### **IZVJEŠĆE O PROVEDENOJ JAVNOJ RASPRAVI I PRISTIGLIM PRIMJEDBAMA I PRIJEDLOZIMA U VREMENU NJENA ODRŽAVANJA**

U postupku izrade V. Izmjene i dopune PPUG Prelog (Sl. gl. Međimurske županije br. 7/03, 22/08, 5/09, 4/12 i 5/13) održana je od 22.09.2014. do 6.10.2014. javna rasprava o prijedlogu plana.

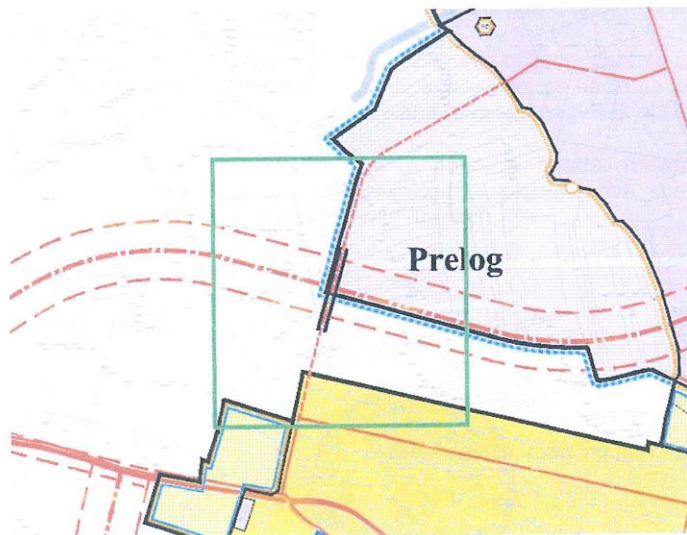
1. Predlaže se planiranje običnog križnog raskršća na sjevernoj obilaznici na mjestu gdje je planiran nadvožnjak u Gospodarskoj zoni Prelog Sjever (s obzirom da je projektant obilaznica na istoj dionici planirao 2 raskršća smatramo da je jedno dovoljno)

2. Predlaže se da se planirani put u gospodarskoj zoni Čehovec izmjesti niže na postojeći put (zeleno), a da se ostavi krak za vezu s zonom Čehovec

Traži se da se na poziciji u Planu predviđenog nadvožnjaka za novu trasu ceste iz Preloga prema gospodarskoj zoni Sjever spoj planira kao klasično raskrižje u razini s budućom sjevernom obilaznicom. Naime u idejom rješenju su istočno i zapadno od točke ovog spoja planirana dva raskrižja s obilaznicom. Grad smatra da je jedno dovoljno i da bi ovakvo rješenje adekvatno zamijenilo prijedlog iz idejnog rješenje ceste. **Prijedlog se usvaja** i unijet će se u nacrt konačnog prijedloga Plana.

Traži se da se planirana cesta koja se nastavlja u gospodarskoj zoni Sjever preusmjeri na trasu postojećeg poljskog puta u smjeru ceste Prelog Čehovec, jer je izglednije njeno izvođenje. **Prijedlog se usvaja** i unijet će se u nacrt konačnog prijedloga Plana.
